福島第一原子力発電所および福島第二原子力発電所  
耐震安全性評価結果中間報告書（改訂版）等の一部修正について

平成 22 年 4 月 27 日

東京電力株式会社

図 1 鉛直方向解析モデル概念図  
(福島第一原子力発電所 2号機例示)

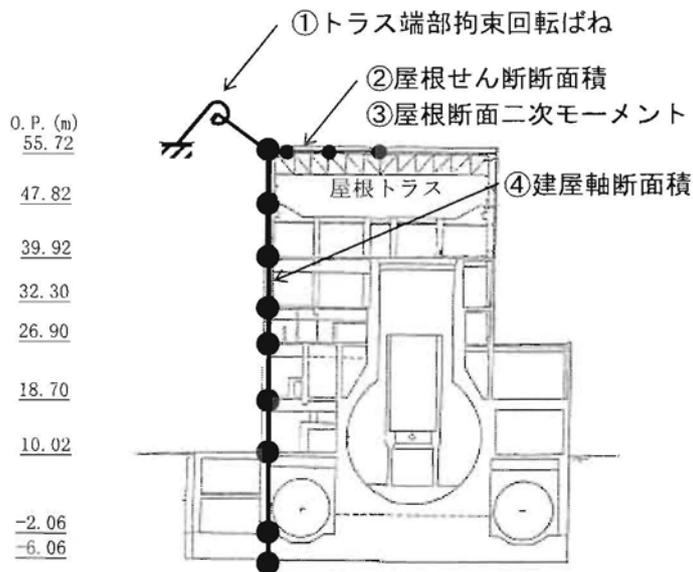
- ①トラス端部拘束回転ばね
- ②屋根せん断断面積
- ③屋根断面二次モーメント
- ④建屋軸断面積

- ・鉛直方向解析モデルの内、①～④に関し今回誤りが確認された。
- ・例示した福島第一原子力発電所 2号機では①と②の解析用数値に誤りが確認された。
- ・その他の号機では、①～④の内、複数の解析用数値に誤りが確認された。

福島第一原子力発電所 1号機 床応答加速度応答スペクトル比較 (Ss-1鉛直)

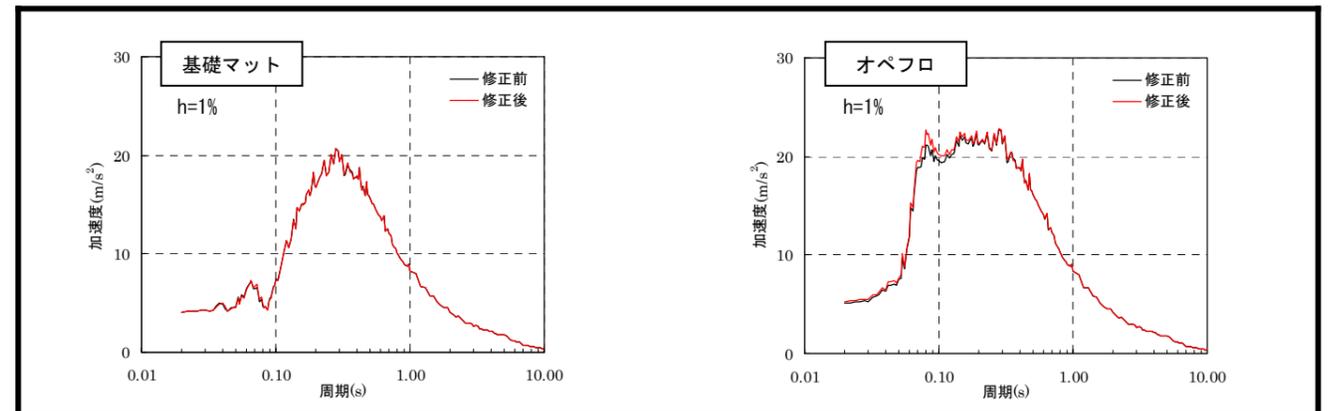
# 鉛直方向解析モデル修正前後床応答加速度スペクトル比較
